**Oggetto:** Osservazioni al progetto cod. procedura 10863 Parco eolico Nulvi costituito da 12 aerogeneratori della potenza nominale di 6.200 kW ciascuno, per una potenza complessiva del parco di 74,40 MW sito nel Comune di Nulvi (SS)

**Modulo per la presentazione delle osservazioni per i piani/programmi/progetti sottoposti a procedimenti di valutazione ambientale di competenza statale**

ai sensi del D.Lgs.152/2006, le seguenti osservazioni al Progetto: Parco eolico Nulvi costituito da 12 aerogeneratori della potenza nominale di 6.200 kW ciascuno, per una potenza complessiva del parco di 74,40 MW sito nel Comune di Nulvi (SS)

### 1. Analisi sulle interferenze relative al Parco eolico di Sedinì (SS) di EGPI

Fig.1 Interferenza dei cavidotti

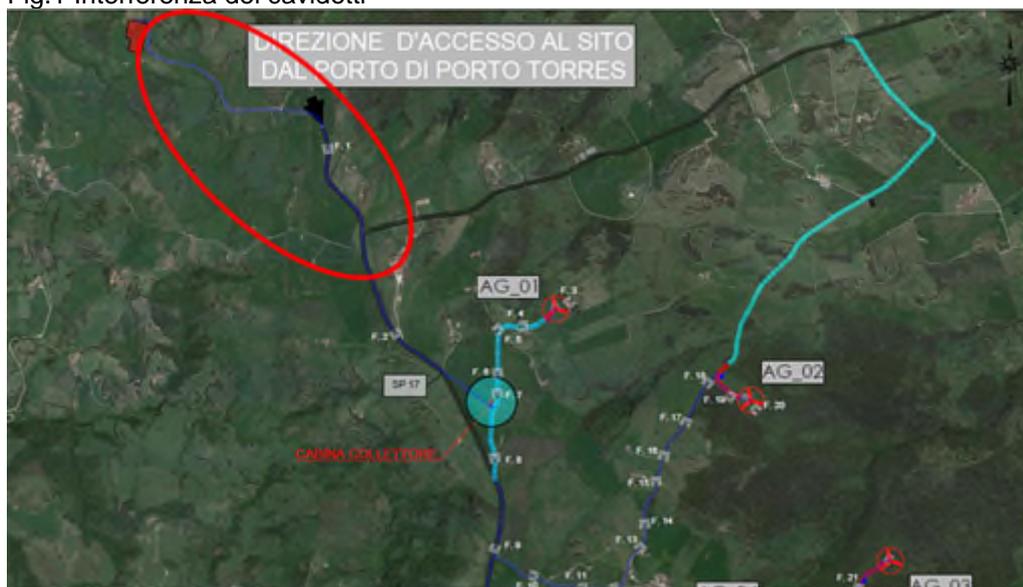
1. Il tracciato del cavidotto che corre lungo la SP 17 del campo eolico di cui al progetto in sviluppo, interferisce con il cavidotto 30kV di EGPI già esistente. (Fig. 1)

**Fig 2 diritti servitù EGPI**

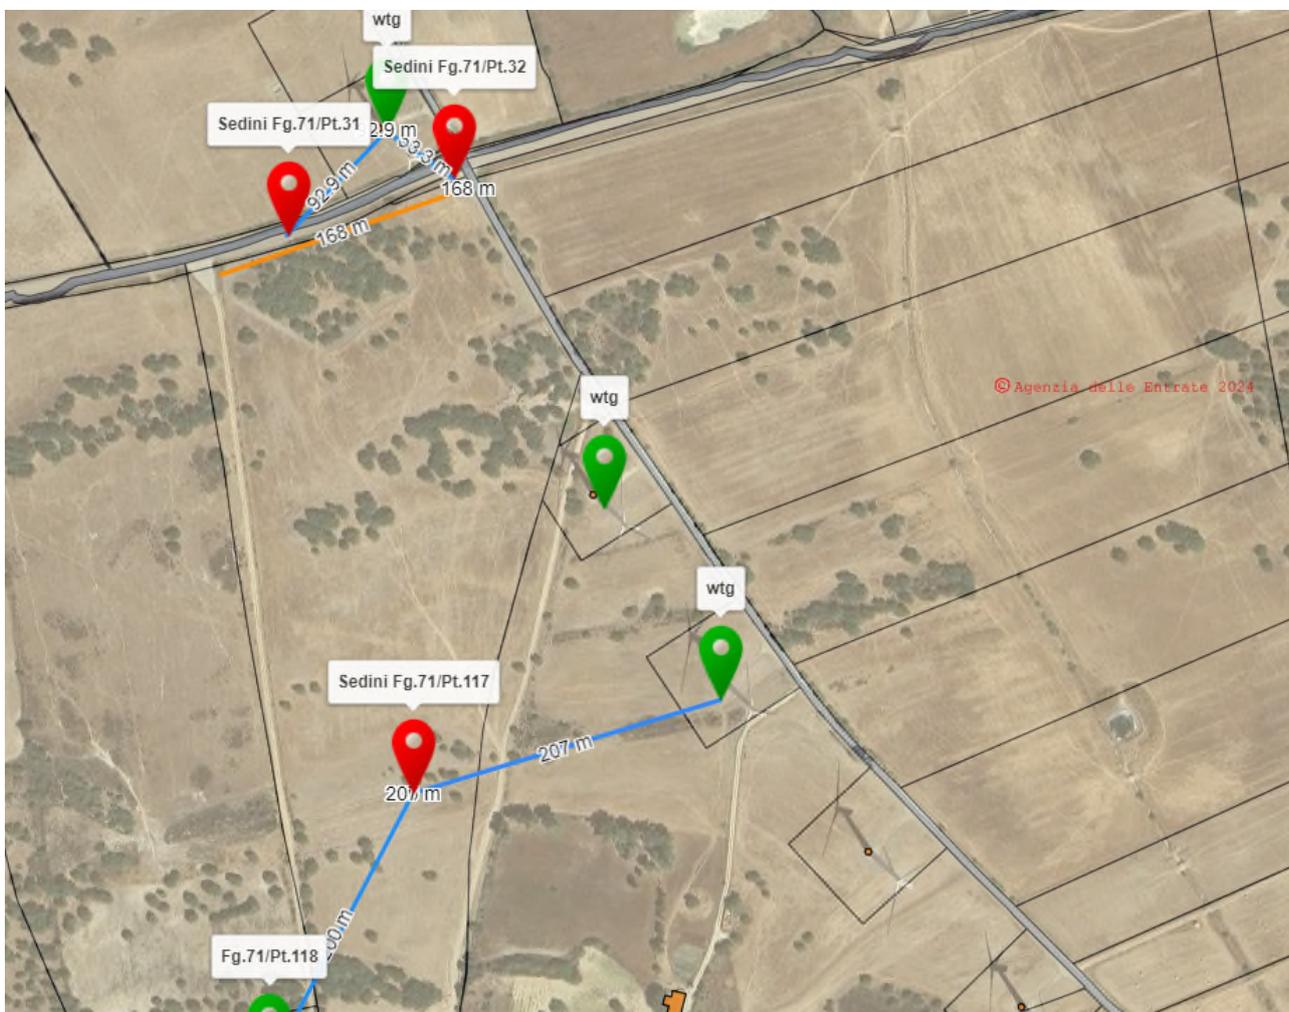
2. I diritti acquisiti da parte di EGPI per la realizzazione e l'esercizio dell'impianto di Sedinì, vengono compromessi dallo sviluppo dell'impianto in corso di autorizzazione; in via esemplificativa, sulla particella individuata dal competitor foglio 71 part..117 su cui dovrebbero insistere opere di connessione dell'impianto eolico in sviluppo, EGPI è titolare di diritti di servitù di passaggio trentennale: risulta pertanto necessario verificare che i diritti che il nuovo Richiedente intende acquisire per lo sviluppo del progetto eolico di cui all'oggetto non ledano i diritti di EGPI già trascritti. (Fig. 2).

Fig.3 Interferenza vicinanza turbine

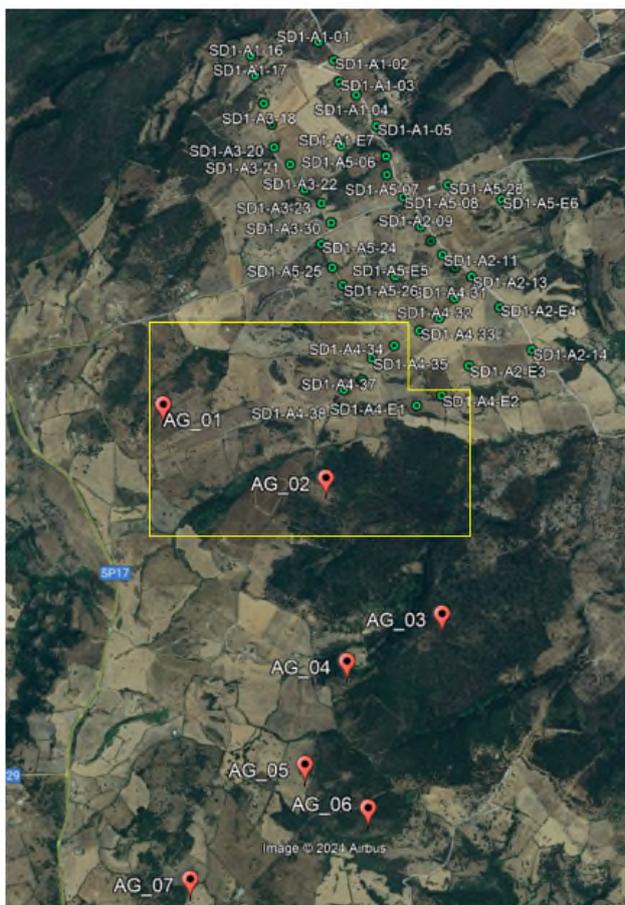
3. Si fa poi ulteriormente presente a titolo esemplificativo e non esaustivo che l'impianto in sviluppo prevede l'installazione di aerogeneratori in prossimità dell'impianto eolico di cui è titolare EGPI ed essendo le turbine proposte di potenza e dimensioni molto elevate (esattamente circa sei volte quelle di EGPI), emerge, da una prima analisi, che la futura installazione delle stesse aumenterebbe la total TI "intensità di turbolenza", con conseguente diminuzione della producibilità dell'impianto di EGPI, aumento di costi di esercizio e riduzione della vita utile delle macchine. Nello specifico le nuove macchine AG01, AG02, impatterebbero in modo significativo con numerose macchine EGPI (Fig.3). In ragione di quanto sopra, occorre procedere con un'analisi di dettaglio e la costruzione di un modello affidabile per la valutazione delle effettive perdite connesse alla realizzazione delle WTG del nuovo impianto eolico che necessitano di tempi lunghi e oneri notevoli non convenienti in questa fase autorizzativa.
